**Avis délibéré de la Mission Régionale d'Autorité environnementale
de Nouvelle-Aquitaine
sur le projet d'aménagement des entrées Nord Angoulins-sur-Mer
et Sud Aytré et sur la mise en compatibilité du PLUi associée (17)**

n°MRAe 2024APNA57

dossier P-2023-15223

Localisation du projet : Communes d'Angoulins-sur-Mer et Aytré (17)
Maître(s) d'ouvrage(s) : Conseil Départemental de la Charente-Maritime
Avis émis à la demande de l'Autorité décisionnaire : Préfet de la Charente-Maritime
En date du : 28 décembre 2023
Dans le cadre de la procédure d'autorisation : Autorisation environnementale, DUP et MECDU PLUi
L'Agence régionale de santé et le préfet de département au titre de ses attributions dans le domaine de l'environnement ayant été consultés.

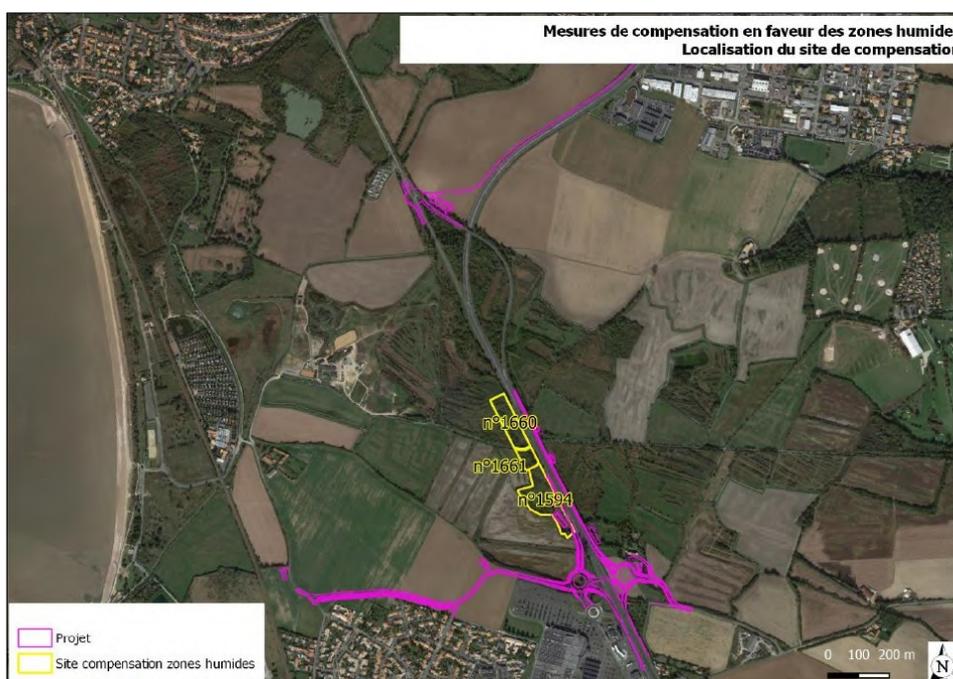
En matière de **nuisances sonores**, le projet contribue à augmenter les niveaux d'exposition au bruit des habitations les plus proches du projet (giratoire G4 et future voie de desserte à l'ouest du centre commercial). Le projet prévoit la création d'un merlon complété d'une haie positionnée au sud de la voie de desserte, la mise en place d'un enrobé phonique et la limitation de la vitesse à 50 km/h. **La MRAe recommande de préciser les modalités de contrôle en phase exploitation permettant de garantir le respect des niveaux sonores au niveau des habitations impactées.**

La MRAe recommande également de préciser la manière dont l'effet de diminution des performances acoustiques du revêtement dans le temps (usure mécanique liée au trafic et aux intempéries) a été pris en compte dans l'analyse. D'une manière plus générale, en l'absence de simulations acoustiques dans le dossier, la MRAe recommande de justifier le respect des seuils de bruit, en application de la réglementation relative au bruit des infrastructures routières (arrêté du 5 mai 1995).

Extraits du plan de zonage avant et après mise en compatibilité
(dossier de mise en compatibilité pages 31 et 33)

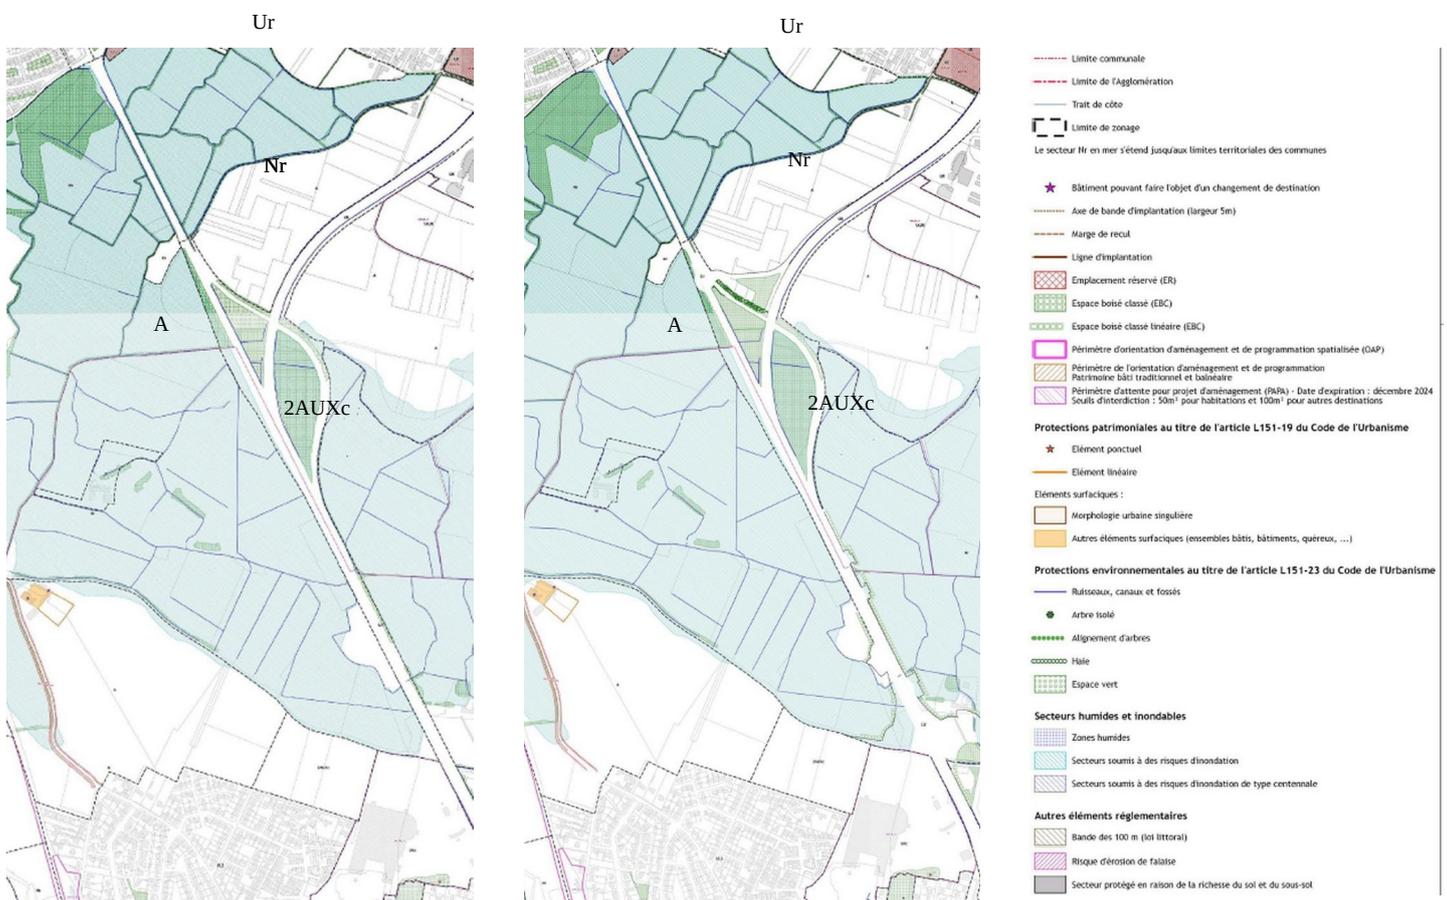
Comme indiqué dans la partie relative à l'analyse de l'état initial de l'environnement, la communauté d'Agglomération de la Rochelle s'est engagée dans l'élaboration d'un **Plan Climat Air Energie Territorial** (PCAET) avec des objectifs ambitieux sur le volet routier (objectif de réduction de 40% des émissions de gaz à effet de serre à l'horizon 2030). **La MRAe recommande d'analyser la cohérence de la mise en compatibilité du PLUi (permettant la réalisation du projet) avec les objectifs du PCAET.**
